改善箇所説明図

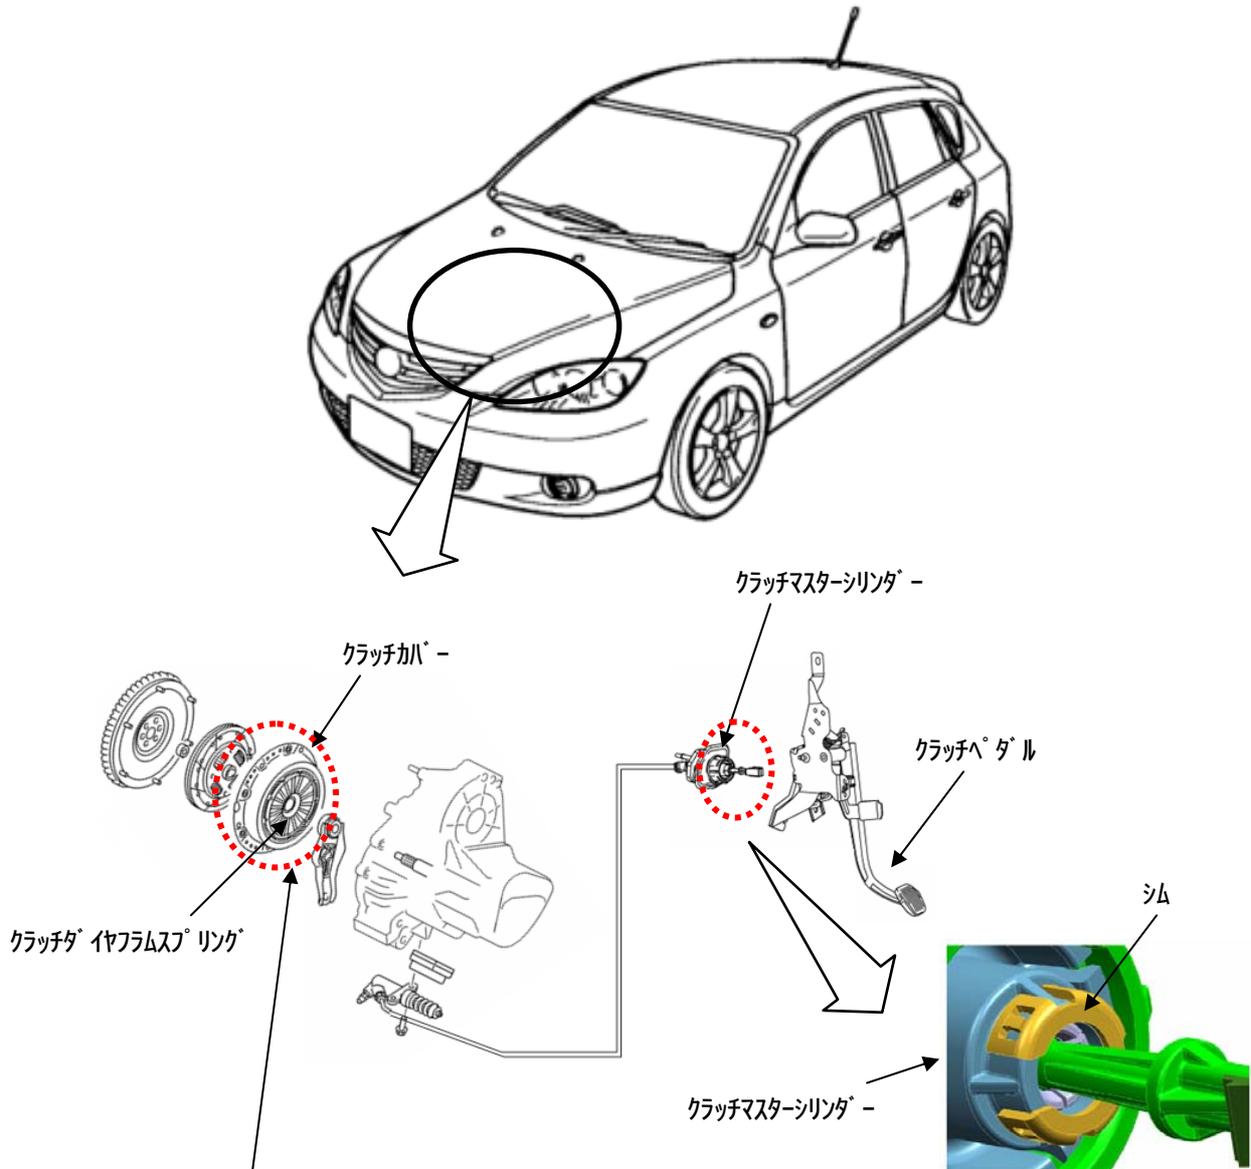
基準不適合発生箇所

クラッチディスクをフライホイールに押し付けるためのクラッチダイヤフラムスプリングの作動ストロークの設定が不適切なため、冷間時にクラッチペダルを一杯に踏込んだ際、クラッチダイヤフラムスプリングに過大な力が加わるものがある。そのため、そのまま使用を続けると、クラッチダイヤフラムスプリングが破損してクラッチが切れなくなり、シフト操作ができなくなるおそれがある。

改善の内容

全車両、クラッチダイヤフラムスプリングの作動ストロークを規制するためのシムを、クラッチマスターシリンダーに追加する。

識別：クラッチマスターシリンダーのシム有無で識別する。
